**Objet :** Demande de modification du décret 701-2020  
Projet de stabilisation et de protection des berges de la rivière Mingan – Réponses aux commentaires et questions du MELCC  
V/Réf. : 6703-15-AC01  
Réf. MELCC : 3211-02-294  
N/Réf. : 16-P0010138.001-0113-EN-L-0300-00

Par la présente, le ministère des Transports (MTQ) souhaite répondre aux commentaires et questions soulevées par le MELCC concernant la demande de modifications aux conditions du décret 701-2020 émis le 30 juin 2020 et publié dans la Gazette officielle du Québec le 22 juillet 2020 concernant le projet de stabilisation et de protection des berges de la rivière Mingan. Les paragraphes qui suivent reprennent les commentaires et questions du MELCC (*italique*), suivi des réponses et/ou précisions suggérées.

### QCM-1 - Description du milieu de réalisation du projet – Période des travaux

**Annexe B    Vue en plan des empierremens proposés selon les relevés de 2015 et de 2019**

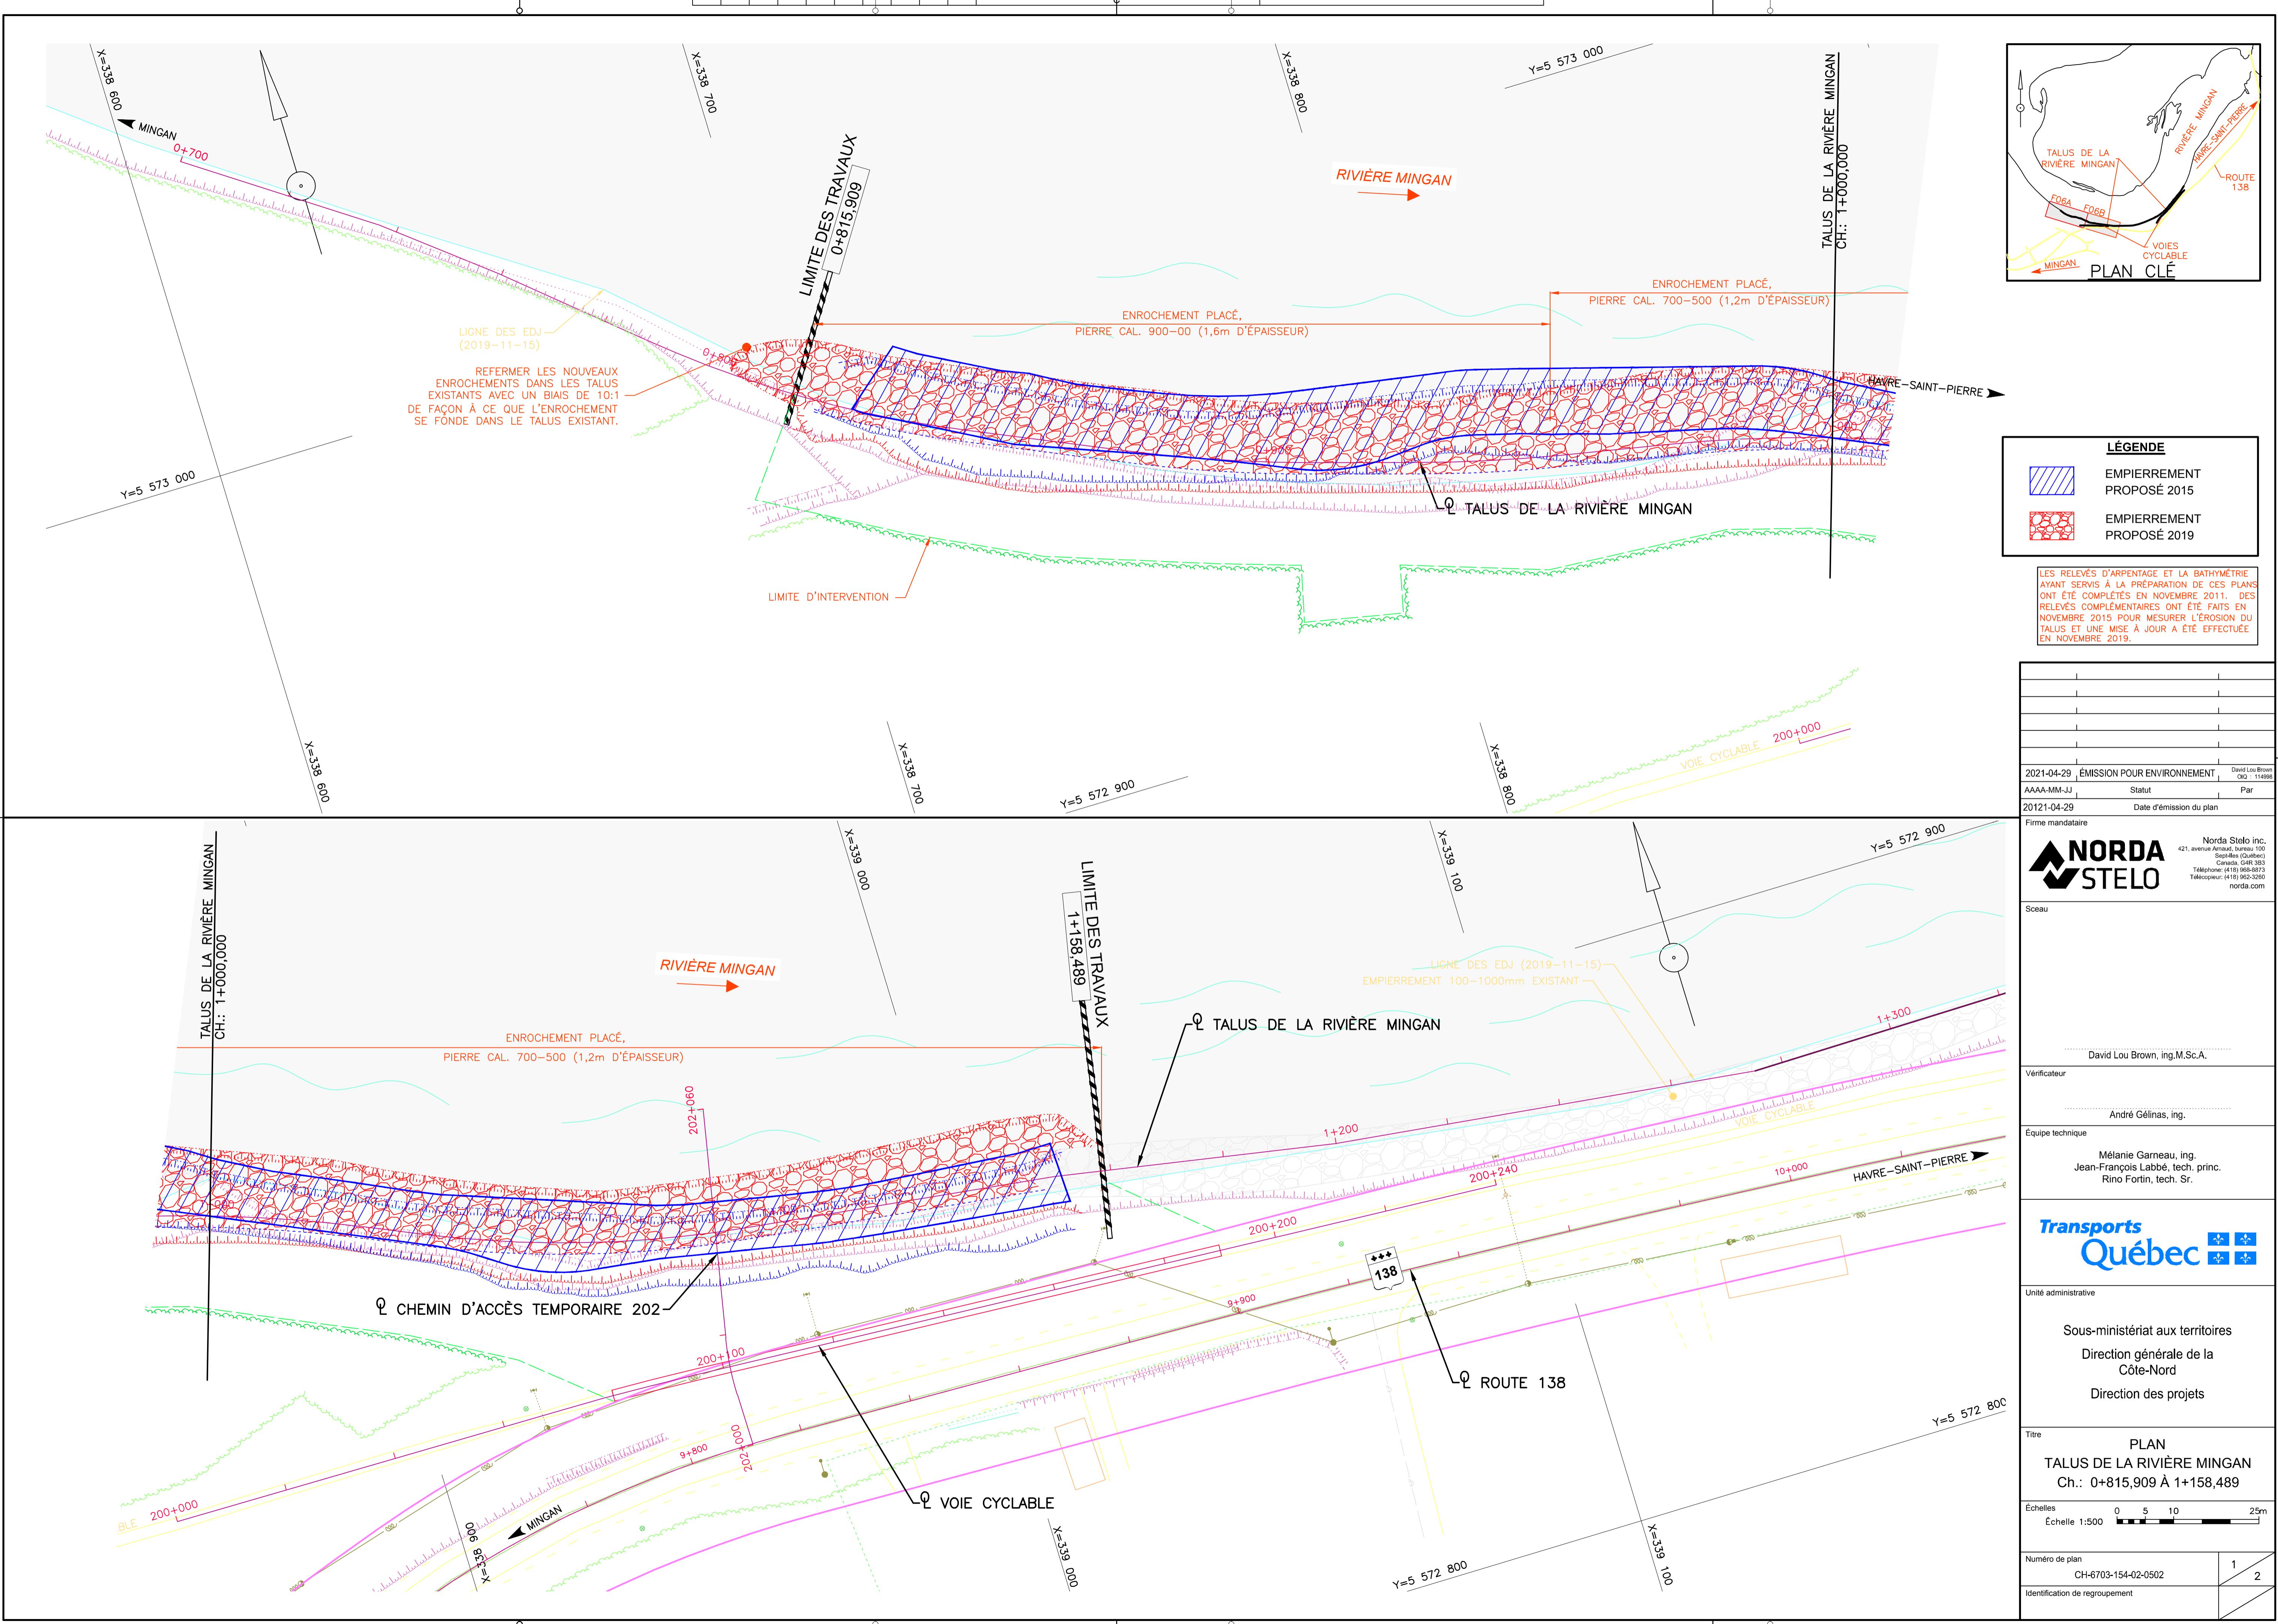
1. Décrire la nature des travaux et la méthode utilisée;
2. Fournir un plan indiquant la localisation exacte des travaux visés ainsi qu'une comparaison de ces derniers avec ceux prévus au projet autorisé;

3. Confirmer la conception des travaux d'enrochement et si des changements sont prévus, fournir une comparaison de ces derniers avec ceux prévus au projet autorisé;

Bien que la berge ait reculé, les travaux prévus demeurent les mêmes que ceux décrits dans l'étude d'impact. Les ouvrages de stabilisation seront seulement déplacés au niveau de la berge existante. Les

vues en plan jointes à l'annexe B montrent les ajustements prévus au niveau des empierrements à mettre en place selon les relevés topographiques faits en 2015 versus ceux faits en 2019.

C'est pourquoi la méthode de travail, les quantités de matériaux, les sources d'émission de gaz à effet de serre ainsi que les impacts appréhendés demeurent semblables et fidèles à ce qui est présenté dans l'étude d'impact.

Toutefois, un relevé sera effectué avant les travaux afin de confirmer s'il y a eu recul. Au besoin, des ajustements seront faits au plan et détaillés dans la demande d'autorisation ministérielle.
